Inbjuden tävling om

STADSHUS I UPPSALA

NÄMNDHUSTÄVLINGEN nr 2

ARKITEKTURSKOLAN 1949

»Futurum». Första pris 4 000 kr., förordat till omarbetning. Åhrbom Zimdahl Arkitektkontor, Stockholm. Arkitekter SAR Nils Åhrbom, G. Kaunitz, Helge Zimdahl.

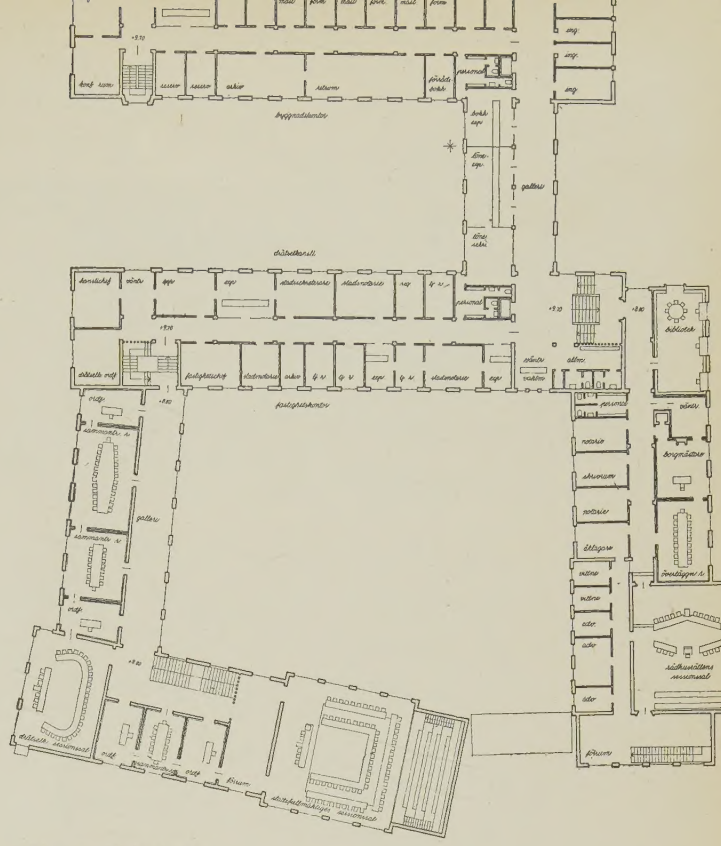
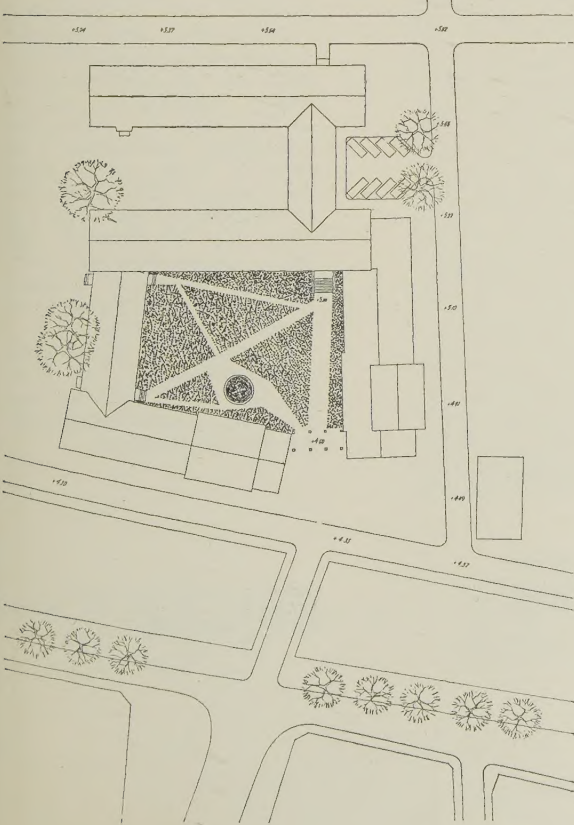
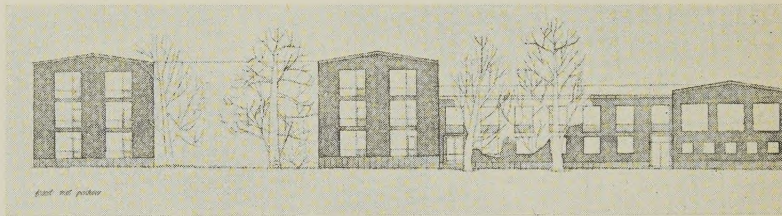
Sikten från Bangårdsgatan är välbalanserad och låter slottet och grönskan under detsamma framträda på ett fördelaktigt sätt. Färg och materialbehandling, som de framställas i beskrivning och perspektiv, synes motverka den avsedda effekten då byggnadskropparna, som visserligen äro uppdelade, sammanhållas av den enhetliga och med slottet korresponderande färgen. Den visserligen mot söder öppna gården förefaller med sina tre våningar höga långa väl trång. Den upprepning av såväl kubutformning som fasadmotiv som präglar stadsfullmäktigesalen och domsalen finner prisnämnden diskutabel även om man härvidlag kan förstå förslagsställarens önskan och låta dessa två viktiga enheter få härda sig jämsides.

Entréerna äro väl och överskådligt placerade och de inre kommunikationerna äro väl lösta. — — —

»en bro, en bro». Första pris 4 000 kr., förordat till om-
arbetning. Arkitekter SAR Erik
och Tore Ahlsén, Stockholm.

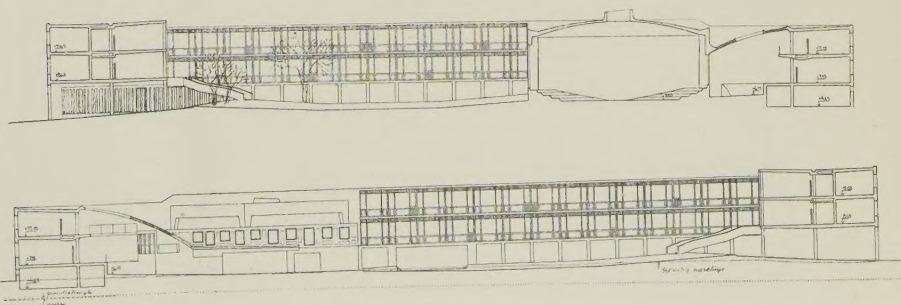
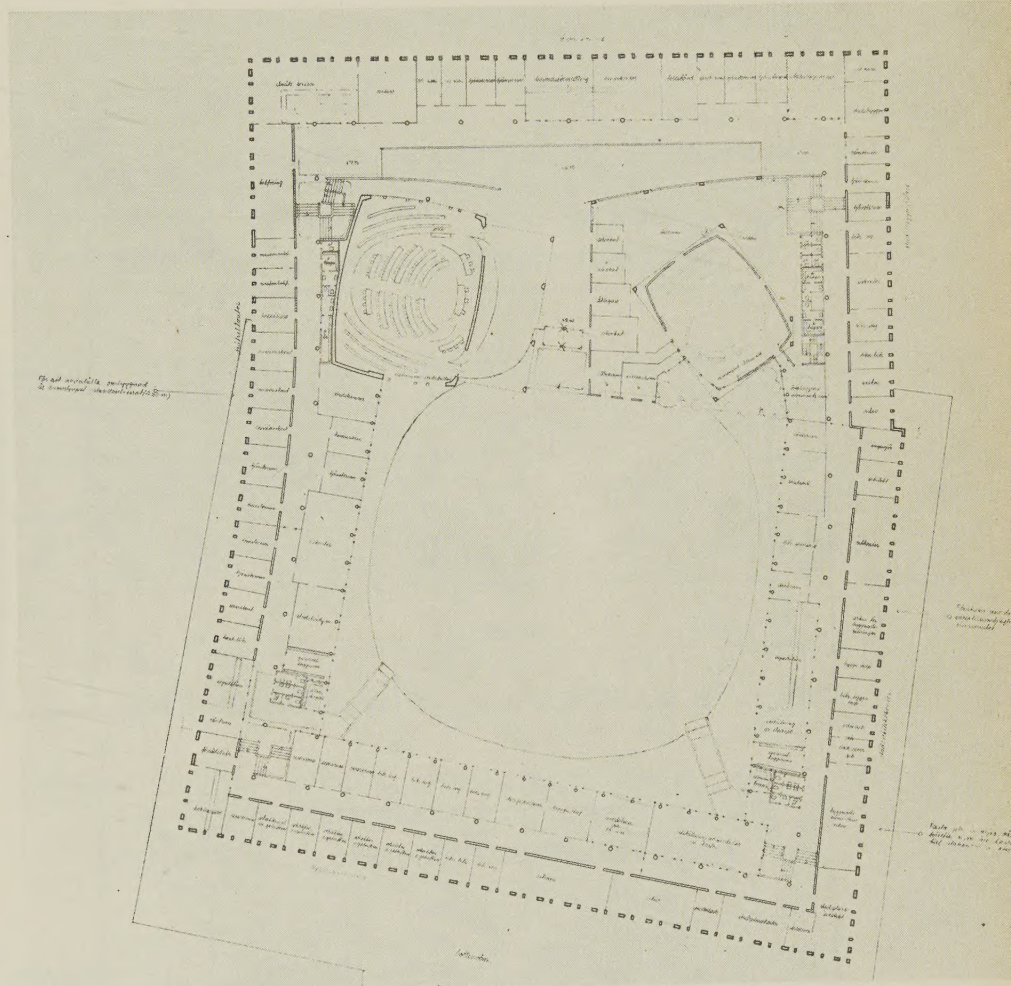
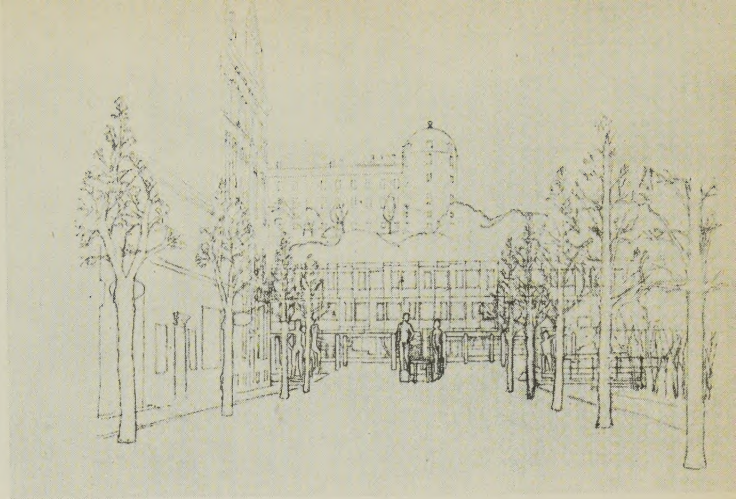
Trots att prisnämnden ansett
det olämpligt med en byggnad
på denna plats som markant
upprepar slottets horisontalver-
kan anser nämnden i detta fall
att fasaden mot V. Ågatan med
sin livliga fönsterartikulering
och sin genombrutna bottenvä-
ning så helt skiljer sig från
slottsbyggnaden att förslaget i
denna del kan accepteras.
Samtliga entréer äro förlagda
till en inre rymlig mot tre si-
dor i bottenvåningen öppnad
gård, vilket medför en viss
klarhet och fasthet i kommuni-
kationssystemet. För att från
Nybron markera stadshusets
belägenhet har förslagsställa-
ren placerat skulpturgrupper
vid den blivande stadshusbrons
landfästen, ett uppslag som
prisnämnden finner vanskligt.

I full överensstämmelse med
förslagets grundidé har de två
sessionssalarna förlagts mot
gården på var sin sida om hu-
vudentrén, en utformning som
nämnden anser beaktansvärd.

Förslaget är okonventionellt
komponerat med artistiskt for-
made inre och yttre rumsbild-
ningar. Nämnden vill emeller-
tid framhålla sin tveksamhet
beträffande trivsamheten i de
13 meter breda och till stora
delar mycket låga portikerna,
en anmärkning som även kan
riktas mot de instängda och
länga, sammanhängande dub-
belsidigt utnyttjade korrido-
rerna. Byggnadssättet är kom-
plicerat och kostsamt.

Gårdsfasaderna äro utmärkt
välproportionerade men fasa-
den mot V. Ågatan är trots
den livliga fönstergrupperingen
monoton och utdragen.

»miljö». Arkitekt SÄR Sigurd Lewerentz, Eskilstuna.

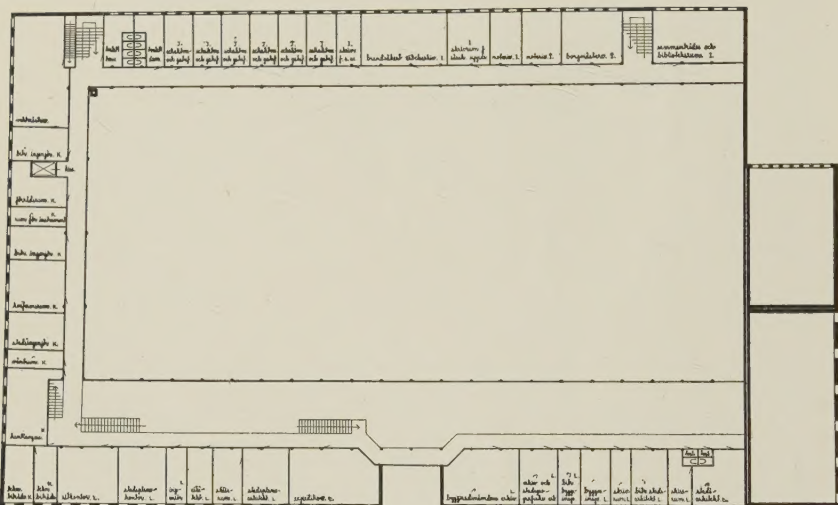
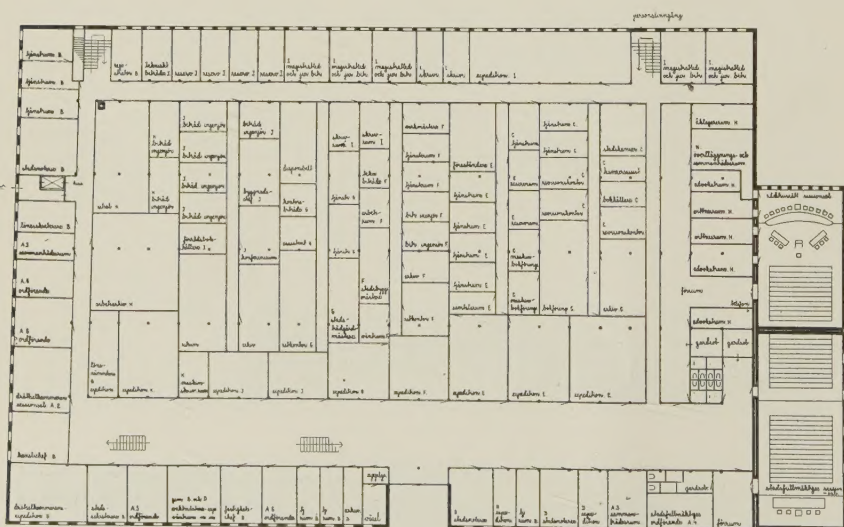
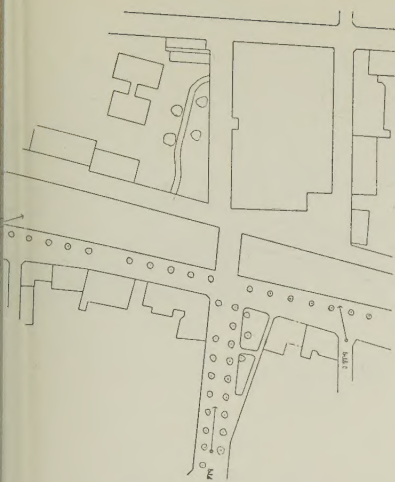
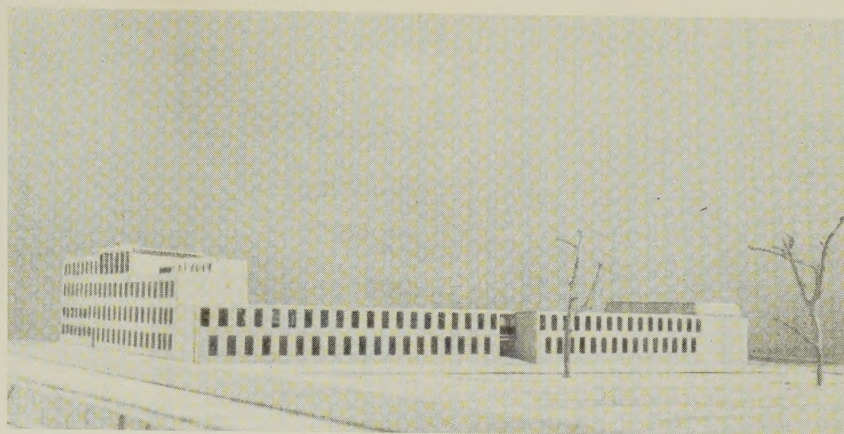
Förslaget framställer en helt ny typ av förvaltningsbyggnad, där förvaltningsapparaten förutsättes producera sitt arbete i en stor centralt överbelyst hall och där de olika byråerna och dess enheter endast skiljas av ca 2 meter höga skärmväggar av glas. Varje byrå avslutas mot allmänhetens hall med sin expedition. Systemet är ytterst överskådligt och torde för den besökande allmänheten vara lättorienterat och bekvämt. Organisationens har ett visst tycke av de principer som äro ledande vid industriell stordrift och prisnämnden vill ifrågasätta om arbetet i en kommunal förvaltning verkliga är av den arten att en dylik outrerad organisationsmässig uppläggning kan anses psykologiskt eller ekonomiskt motiverad.

Förslaget är arkitektoniskt sett av största intresse. Det förefaller dock vara en inkonsekvens att en del av förvaltningen lagts i en tvåvåningsbyggnad, som inramar den centrala envåningshallen. Ett felgrepp i förslaget synes vara att magistratens lokaler, som inte gärna låter inordna sig i den föreslagna organisationsapparaten, ej avskilts från byggnaden i övrigt. — — — Förslaget visar intressanta och rytmiskt utformade fasader.

»Ankare». Bottenplan. Skala 1:800.

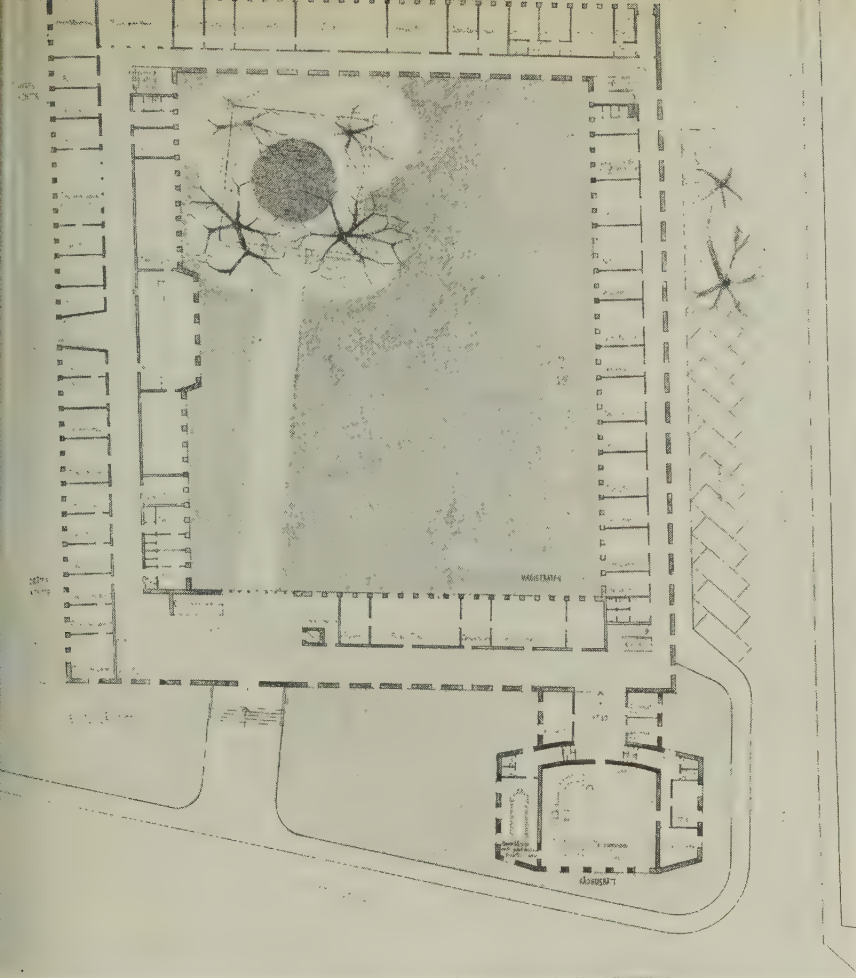
— — — Komplexet är uppdelat på tre enheter: stadshus, rådhus och byggnad för tekniska avdelningar, grupperade i långor kring en inre planterad gård, vilket prisenämnden finner rättframt och osäkt. — — —

— — — Byggnaden är i detalj väl och redigt planlös, ett omdöme som även gäller anläggningen i övrigt. Den konsekvent genomförda tvåvåningsbebyggelsen har dock medfört att dubbelkorridorssystemet måst till alla delar hårt utnyttjas, till men för den inre trezmaden. — — —

Fasaderna äro vårdade men anläggningen förefaller som helhet väl anspråkslös.

»Vem har rätt». Belönat med 6 000 kr. Arkitekt SAR Kjell Ödeen, Stockholm. Medarbetare arkitekt Hack Kampmann.

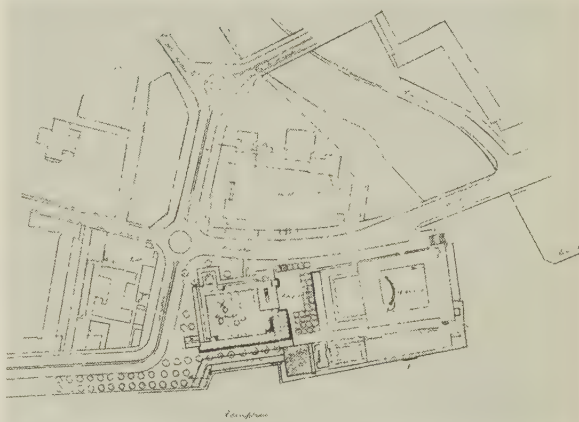
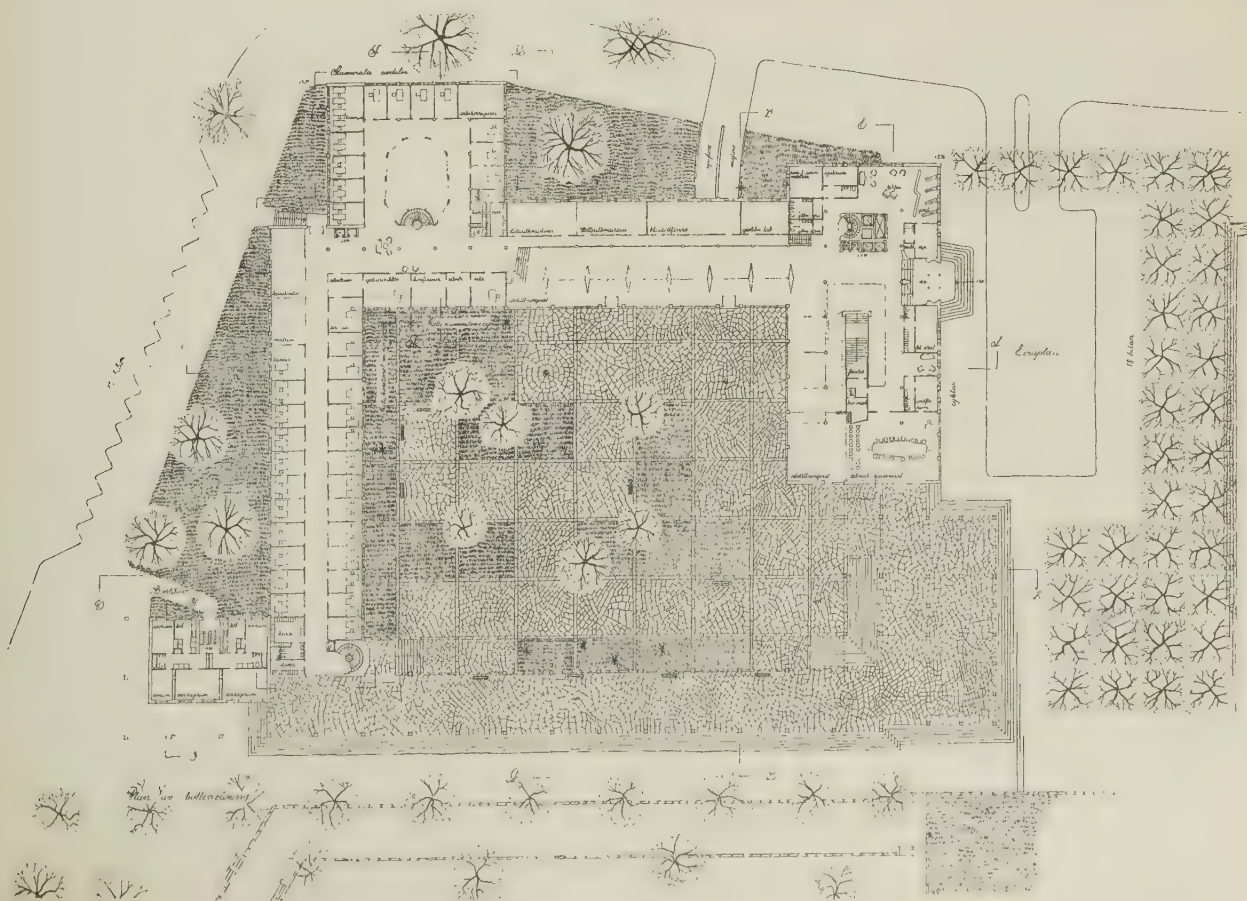
Nämndhuset framträder här som en gentemot stadshuset självständig enhet av fritt grupperade byggnadskroppar av växlande höjd. De större volymerna ha förlagts till tom-tens norra delar, medan en relativt stor yta lämnas fri intill stadshuset och i komplexets gård. Genom lägre längor med öppna portiker ansluter sig byggnaden till vattnet; gården förbindes med de vackert anlagda låga terrasserna mot Riddarfjärden, samtidigt som en viss slutenhet be-varas. Från Hantverkargatan får man en värdefull ut-blick mot söder. Planläggningen är sålunda utformad med

hänsyn till lägets naturliga förutsättningar. Nämndhuskomplexet är starkt hävdad i stadsbilden även om förslagsställaren genom växlande byggnadshöjder och gruppering på djupet söker respektera stadshusets valör som dominant. Det senare gäller emellertid endast aspekterna från sjösidan och även här med reservation. Det synes nämligen prisenämnden som om tyngdpunkten inom nämndhuskomplexet, den 9 vån. höga hallbyggnaden närmast stadshuset, icke vore harmoniskt placerad i stadsbilden.

Byggnaden är lämpligt disponerad för nämnder och kontor, och ev. framtida omgrupperingar kunna lätt göras. — — —

»Försök utan vatten». Belönat med 6 000 kr. Arkitekter SAR Bernt Alfreds och Gunnar Jacobson, Stockholm.

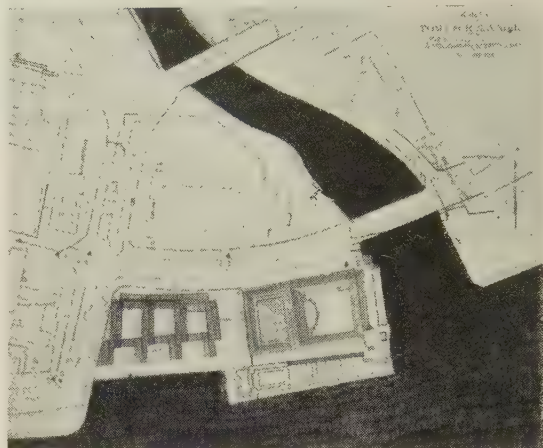
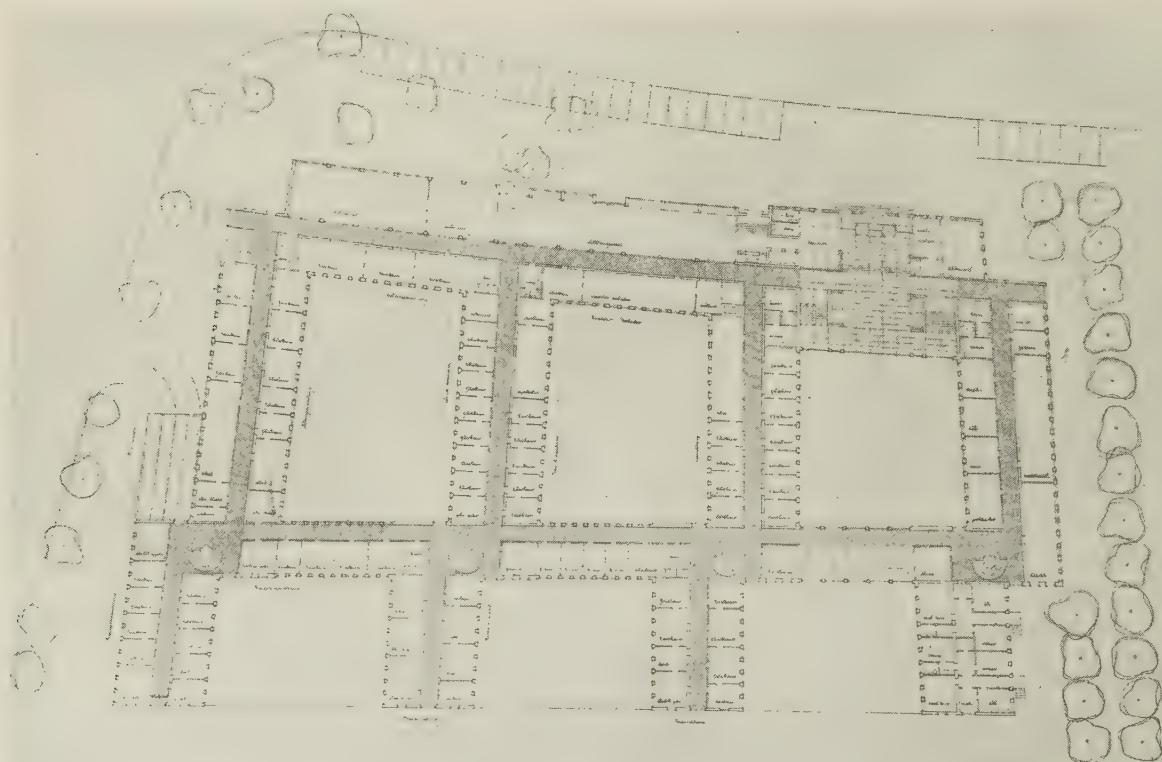
Byggnaden underordnar sig stadshuset, vars silhuett lämnas fri från alla håll. — — — Genom den starka uppdelningen vinnas en måttlig skala, som är av värde. Såväl genom måttförhållandena som genom byggnadskropparnas gruppering inbördes icke endast underordnar sig byggnaden stadshuset utan bidrar den även till att framhäva detta som dominant. — — — Den monotoni, som i viss mån präglar förslaget, genom den upprepade vertikaldelningen, kan sägas vara både en styrka och en svaghet. En styrka så till vida, att förslaget just därigenom vinner sin måttliga skala och neutrala karaktär till fromma för såväl stadshuset som för stadsbildens totalverkan; en svaghet så till vida att nämndhuset självt därigenom förlorar intresse. En sådan karaktär passar dock för ett renodlat kontorshus som detta. — — —

En svaghet i förslaget är grupperingens slutenhet, som inger stora betänkligheter. — — —

Det starkt rationella greppet på uppgiften har lett till en lösning, som ur praktiska synpunkter fyller högt ställda krav. — — —

Sture I. Jungqvist. Museum på Skeppsholmen. Situationsplan. Skala 1:2000.

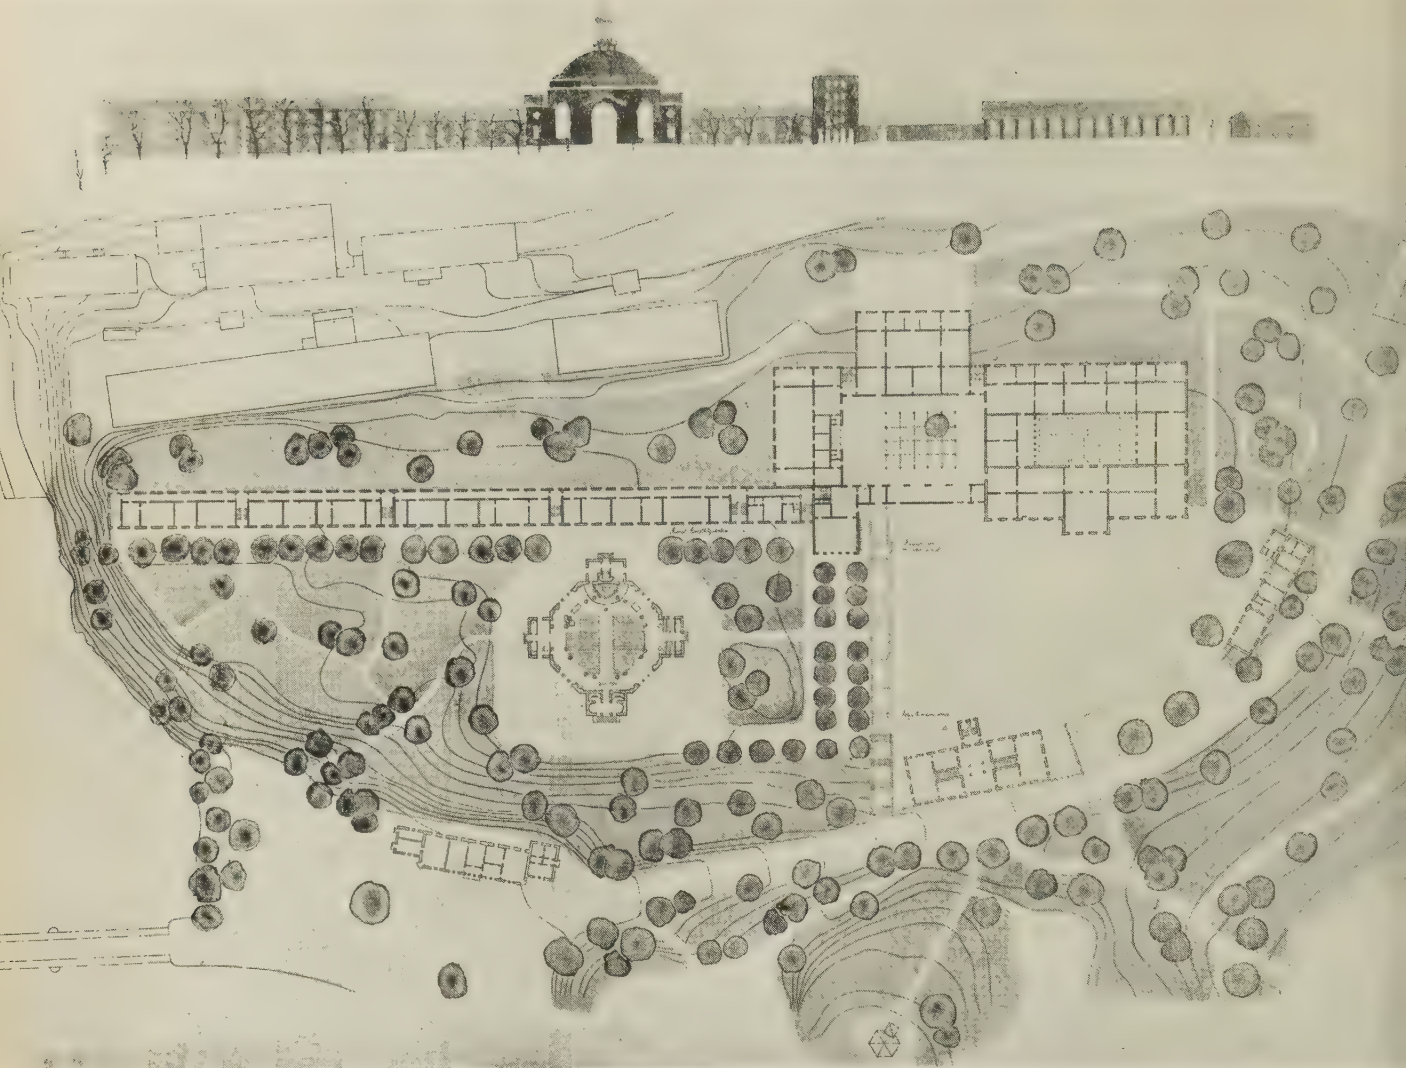
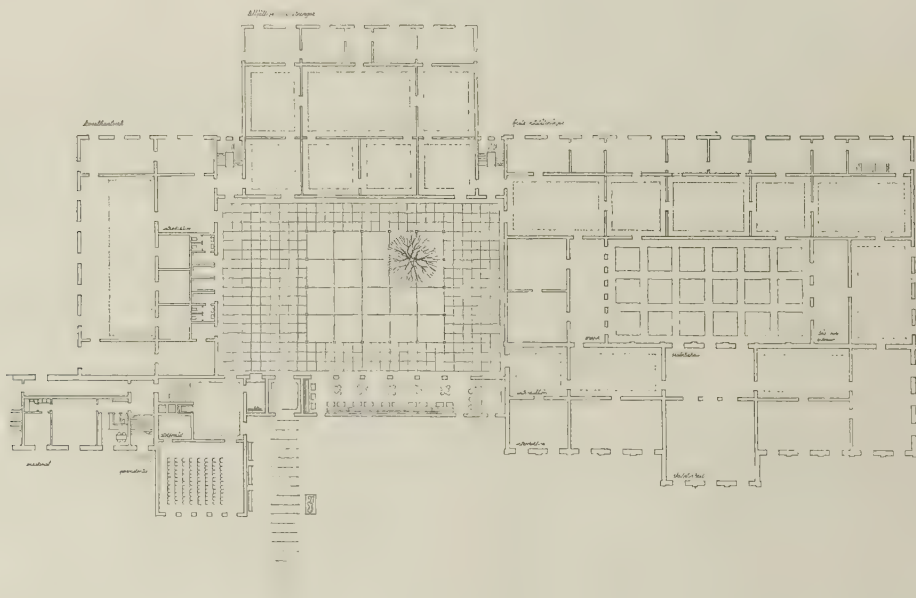
Förslaget visar en fin förståelse för den gamla bebyggelsen, och nybyggnaderna inpassa sig i denna på ett vackert sätt. Det moderna museet är klart och redigt löst och väl genomarbetat med avseende på de olika avdelningarnas funktioner. Ett gott arbete är nedlagt på studiet av rumsformer och proportioner.
